INSTITUTO DE  
**MOVILIDAD Y  
TRANSPORTE PARA  
EL ESTADO DE SONORA**

Auditoría en Seguridad Vial con enfoque a usuarios más vulnerables de la vía.  
Intersección blvd. José María Morelos y Pavón y avenida Uno (Prof. Alfredo  
Eguiarte), en Hermosillo, México.

## **Auditoría en Seguridad Vial con enfoque a usuarios más vulnerables de la vía. Intersección blvd. José María Morelos y Pavón y avenida Uno (Prof. Alfredo Eguiarte), en Hermosillo, México.**

Figura 8.1 Límites de velocidad para la intersección  
Localizado en blvd. Morelos

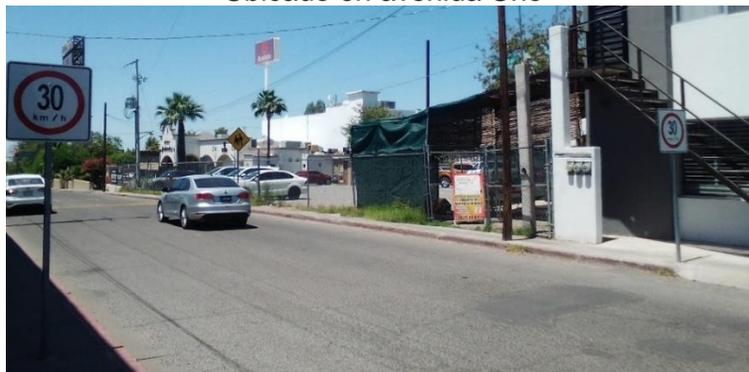
Durante la observación se encontraron dos señalamientos verticales restrictivos de velocidad. El primero colocado a 72 metros sobre la acera norponiente del blvd. Morelos marcando un límite de 45km/r. En tanto que el segundo está sobre la avenida Uno, acera este a 98 metros e indica una velocidad máxima de 30 km/hr (ver Figura 8.1).

1. Disminución de límite de velocidad a 50 km/hr en la vialidad principal. Ello en referencia a lo indicado en el artículo 49, fracción III, incisos a y b (LGMSV, 2022). El señalamiento recomendado es horizontal (M-11.1), en cada carril para ambos tramos y a una distancia no mayor de 300 metros antes de la intersección; así como vertical (SR-9 VELOCIDAD) distribuidos de la siguiente forma: 5 tableros en la vialidad principal y 2 en la colectora.

Figura 8.9. Deterioro de aceras, sección noroeste  
Abertura registro Desnivel

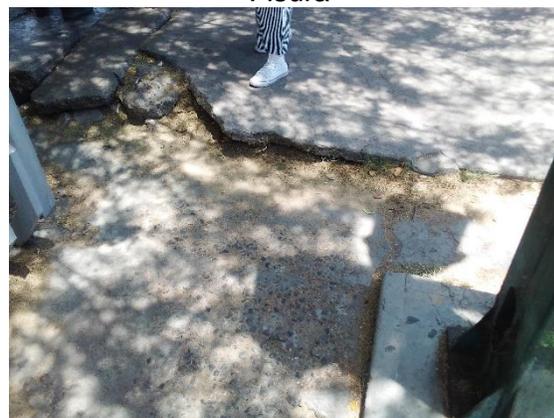
Para los usuarios más vulnerables de la vía, los pasos peatonales se encuentran libres de obstáculos o barrera que impida su circulación. En cambio, el estado de las aceras en la sección noroeste presentó: abertura de registro, desnivel, y fisuras (ver Figura 8.9). Detalles que genera un problema de continuidad para personas que sufren de discapacidad o movilidad limitada.

7. Reparación de aceras. En sección norponiente, nivelar banqueteta incluyendo guía podo-táctil a la parada inmediata. Así mismo sustituir tapa de registro. Para sección suroriente, delimitar el paso de peatones en acera mediante diseño. Esto con el fin de separarlo de la zona de estacionamiento de forma legible.

Figura 8.12 Prioridad de paso peatones  
Distancia de cruce larga

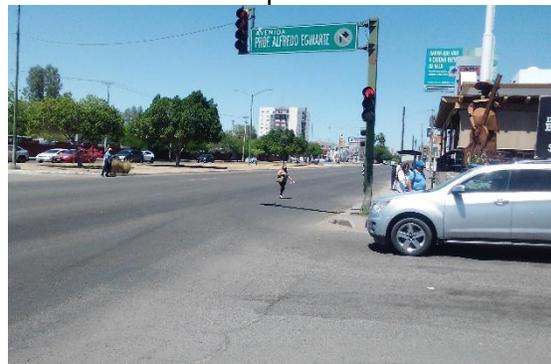
La prioridad de paso referente al peatón y al ciclista no es respetada. Para empezar, los peatones transitan una distancia de cruce larga, es decir, cuatro carriles por rama; además, modifican su trayecto a causa de la invasión del paso por parte de los vehículos. Luego, los viandantes se ven expuestos por los estacionamientos en batería tanto por una institución educativa como por un banco (ver Figura 8.12). Para finalizar, el cruce carece de fase adelantada para ciclistas así como de caja bici/moto, y los vehículos giran de forma irrestricta hacia la derecha.

Figura 8.13 Vista nocturna de la intersección

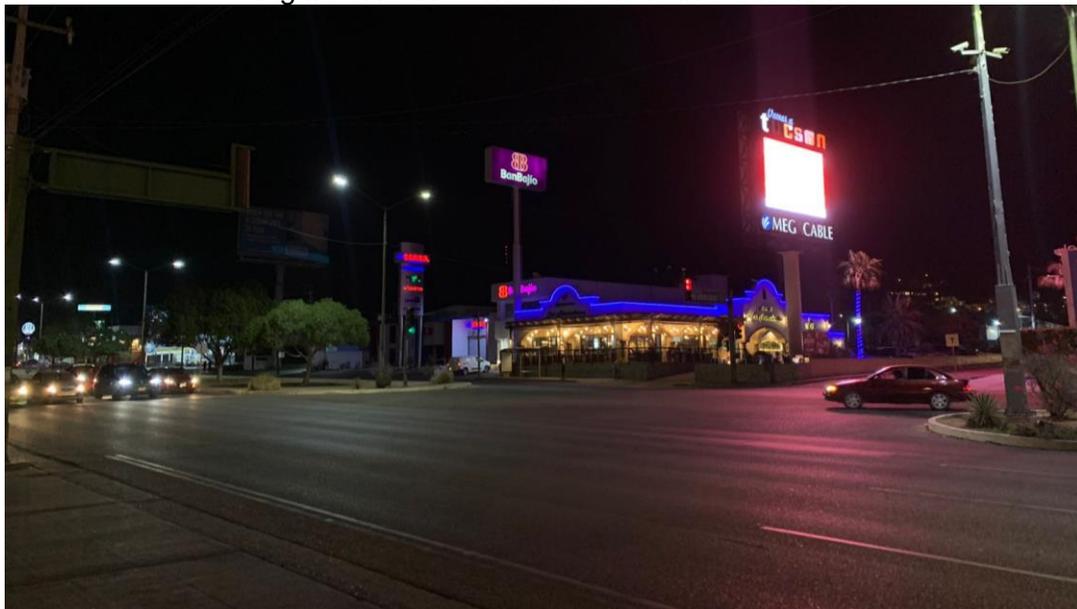
En cuanto a la visibilidad, el área auditada se encuentra libre de obstáculos, ello permite que el peatón vea y sea visto. Por lo que se refiere a la iluminación nocturna, el cruce cuenta con alumbrado público y una pantalla luminosa lo que permite una identificación de los usuarios (ver Figura 8.13).
